Asunto: LICITACIÓN PÚBLICA NACIONAL N° 06/2024 – Construcción del Liceo N° 3 de Trinidad, Departamento de Flores.

Habiendo recibido consultas referidas a la Licitación Pública Nacional N°06/2024, se publican las siguientes aclaraciones:

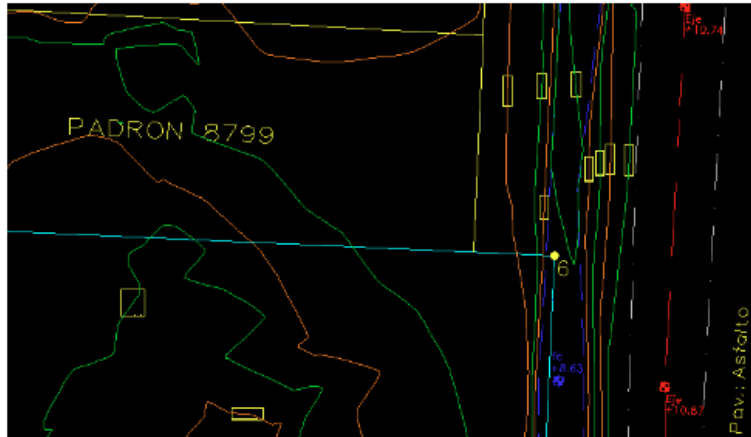
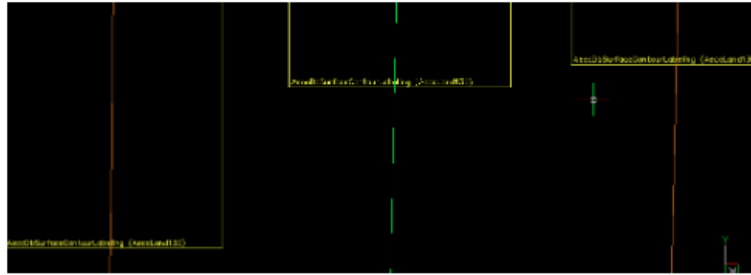
Me contacto para consultarles si es posible re subir el archivo .dwg "FLO-TRI-L03 - L1U1 RELEVAMIENTO PLANIALTIMÉTRICO" con las cotas altimétricas de las curvas de nivel correctas. El mismo al momento de abrirlo no las indica, en su lugar aparecen los siguientes cuadros:

Se adjunta el archivo FLO-TRI-L03 – L1U1 RELEVAMIENTO PLANIALTIMETRICO.pdf para habilitar la lectura del plano.
